Procedura negoziata senza previa pubblicazione di un bando di gara, ai sensi dell'art. 36, co. 2, lett. b) del D.lgs. 50/2016 e ss.mm.ii. per l'affidamento della fornitura di un "Mammografo presso il P.O. di Monfalcone". CUP F49J17000190002 – CIG 7570674DCF

QUESITI

Prot. n. 51559 dd. 24.08.2018

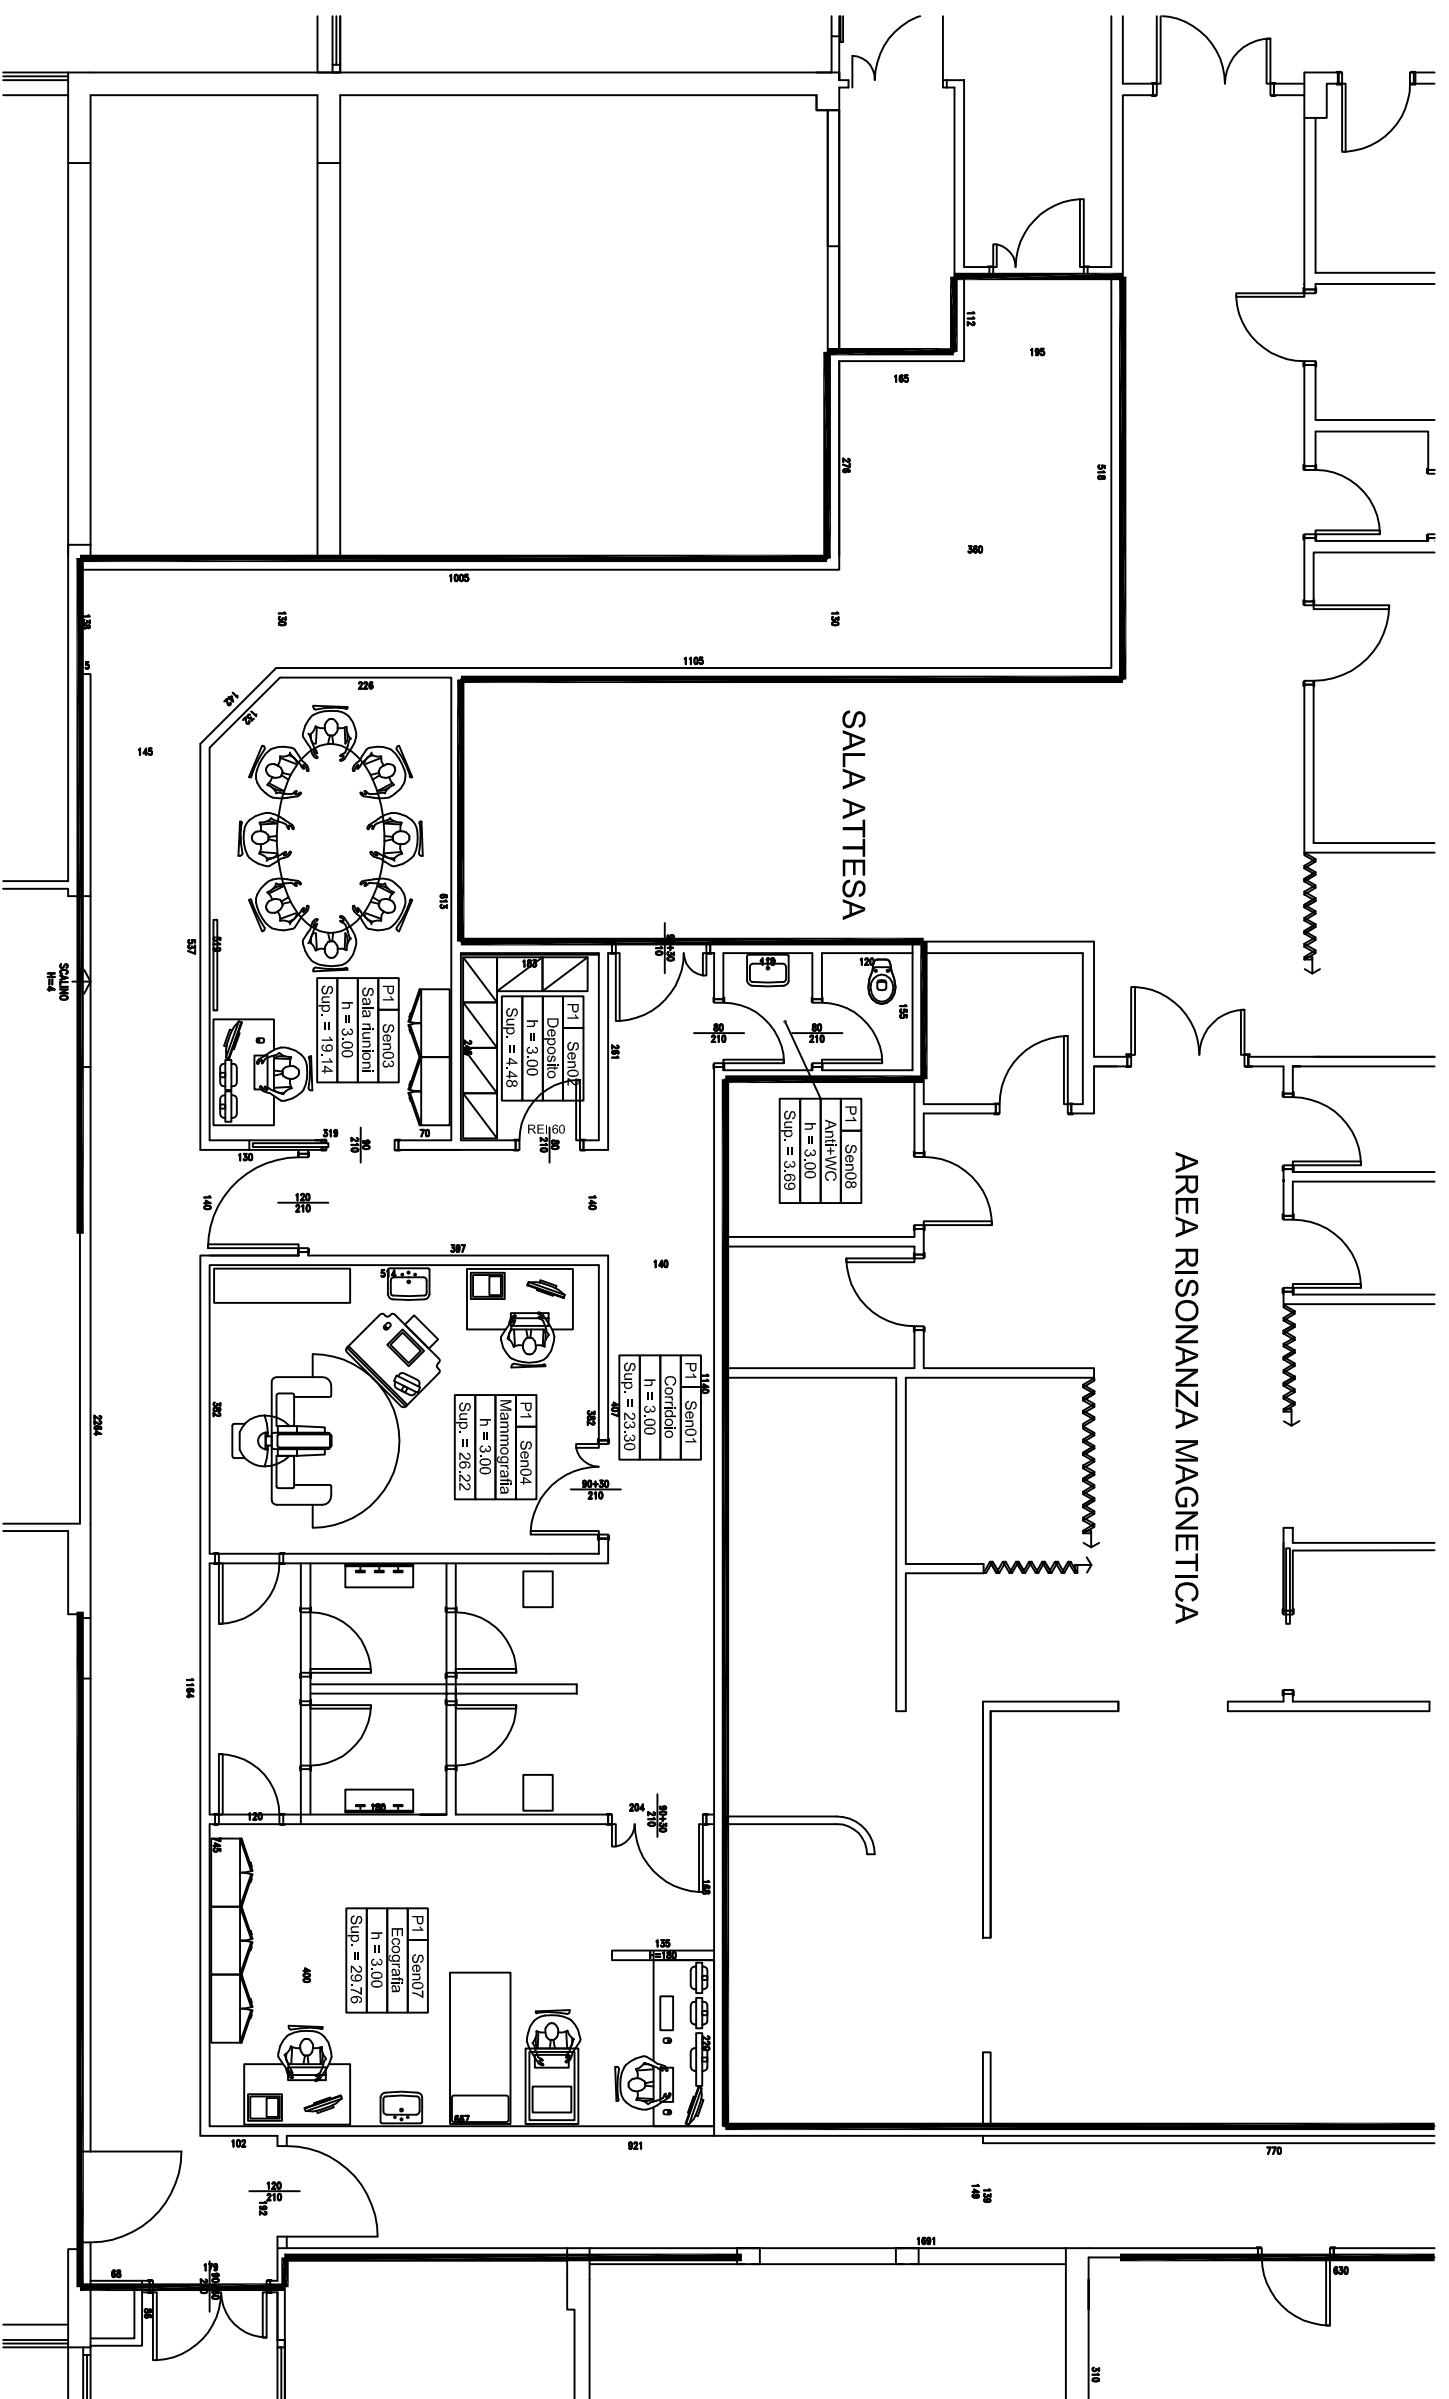
D. Al fine di poter quantificare i costi relativi alle opere necessarie alla corretta posa e installazione delle apparecchiature e loro accessori a carico dell'aggiudicatario, come risulta a pagina 7 del Capitolato Tecnico, si richiede di fornire per il sito d'installazione:

- **D1** Planimetrie, preferibilmente in formato .dwg con indicazione del punto in cui è prevista il posizionamento delle apparecchiature
R1 Si allega la Pianta senologia Latisana
